先進医療審査の事前照会事項に対する回答1

先進医療技術名： 高密度焦点式超音波療法を用いた前立腺癌局所療法

2020年 10月 19日

所属・氏名： 東海大学医学部外科学系泌尿器科学・小路 直  
東京大学大学院情報学環生物統計情報学講座・上村 鋼平

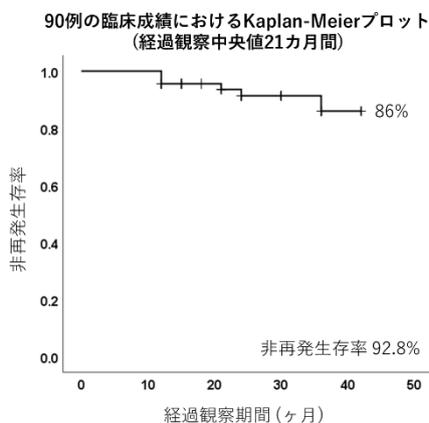
3. 中間解析の設定が不適切である。試験実施計画書では、5年間追跡された症例が目標症例数390例の20%(78例)となった時点で初回の無効中止のための中間解析が行われるように規定されている。仮に初年度にこの78例が登録できたとして、初回の無効中止のための中間解析が実施されるのは5年後であり、予定登録期間は既に終了している。統計学の理論上は、このような設定は誤りとは言えない。しかしながら、重篤な疾患を対象とした臨床試験において無効中止のための中間解析を実施する理由として、倫理的観点からは、試験に参加される患者に対する倫理的配慮(既に有効性が証明できないことが確実である新規治療への登録を可能な限り早く回避するとの意図)、試験外の患者に対する倫理的配慮(有効な治療法は早期に臨床導入できるようにとの意図)の2つの視点があることに鑑み、前者が無視されているという意味で問題である。タイミング並びに無効と判断する閾値75%の設定を再考する必要がある(言い替えると、このまま継続しても主たる解析時に統計学的に優位に有効性が証明できないほど再発例が試験途中に観察されていても、現行の規定では390例が登録され続けてしまう設定になっていることが臨床上問題であろうということ)。

無効と判断するためにも一定の情報量必要なこと、対象集団を踏まえると再発症例の割合は高くなく、長期間追跡して初めてイベントが観測されることが期待されます。一般に、登録期間に比べて追跡期間の長い、術後補助療法の臨床試験では中間解析を登録期間内に行ってもあまり意味がなく、登録期間の終了時に行い、その後の追跡期間中に実施されるということはあると考えられますが、倫理的に問題視されている報告があればお示しいただきたいと思います。また、今回患者に適用されるフォーカルセラピーは、侵襲性が少なく、緊密なフォローアップが行われることから、急速な進行による標準治療の機会を失う可能性は極めて低いため、登録を途中中止できないことが倫理的に重大な問題とは考えにくいと思います。また、無効中止基準は、有効中止基準とは異なり、このまま試験を継続しても明確な結論が得られる見込みがどの程度あるかに基づいて行うものであり、いずれかの治療が明らかに優っている、または劣っていることが判明した場合の判断を行うための有効中止基準とは、倫理的な観点から想定されている設置の意義が異なるものと認識しています。従って、現在の中間解析の設定が不適切とまでは言えないのではないのではないかと考えます。さらに、5年追跡例が全体の20%という比較的情報量が少ない時点も設定していることも勘案すると、臨床上、タイミングと閾値の設定が不適切と判断することも、必ずしもできないと考えます。
